SHARP

SERVICE MANUAL/SERVICE-ANLEITUNG/MANUEL DE SERVICE

S6051RP6000HY

RP-6000H(GY)

SCHEMATIC DIAGRAM [Service Manual (S78A1RP7700HK) Page 4]

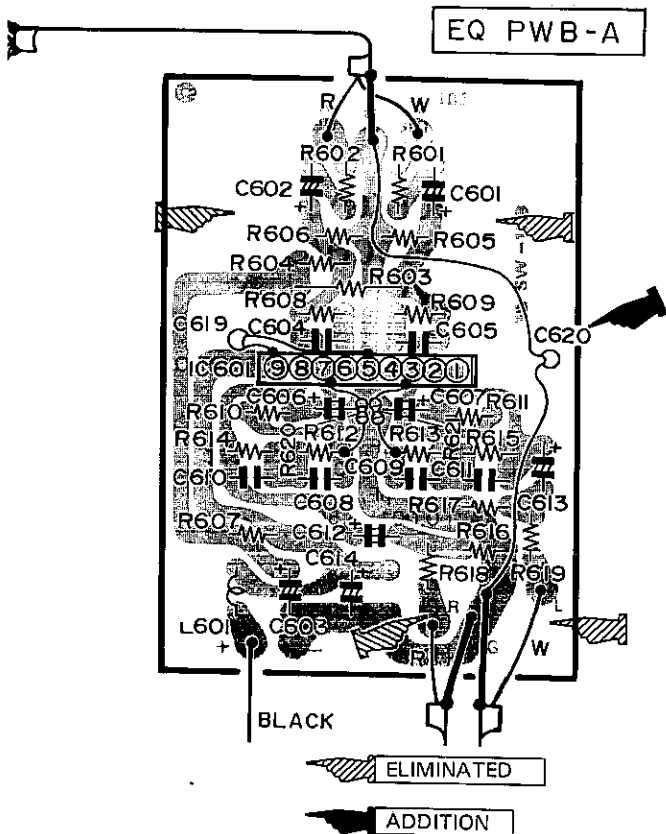
(E) DIFFERENCE BETWEEN RP-7700H(BK) AND RP-6000H(GY)

REF.NO.	RP-7700H(BK)			RP-6000H(GY)			DESCRIPTION
	PART NO.	★	CODE	PART NO.	★	CODE	
CAPACITORS							
C603	RC-GZA476AF1C	J	AB	RC-GZA337AF1C	J	AB	330 μF, 16V, Electrolytic
C615,616	VCCSPU1HL471K	J	AA	Not used	—	—	470 pF, 50V
C617,618	VCCSPU1HL101K	J	AA	Not used	—	—	100 pF, 50V
C620	—	—	—	VCKZPU1HF102Z	J	AA	0.001 μF, 50V
PLAYER MECHANISM PARTS							
401	99LPM10070	J	BB	99LPM10075	J	BD	Cabinet, Player
404	99LPP30031	J	AD	99LPP30030	J	AP	Plate, Cabinet
443	99LPK40491	J	AB	99LPK40592	J	AB	Label, Specifications[Made in Korea]
443	99LPK40492	J	AB	99LPK40593	J	AB	Label, Specifications[Without Indication of Made in Korea]
444	—	—	—	99LPK40514	J	AB	Label, DC Input
PACKING PARTS							
	99LPK40531	J	AK	99LPK40538	J	AU	Packing Case[Made in Korea]
	99LPK40532	J	AK	99LPK40539	J	AU	Packing Case[Without Indication of Made in Korea]
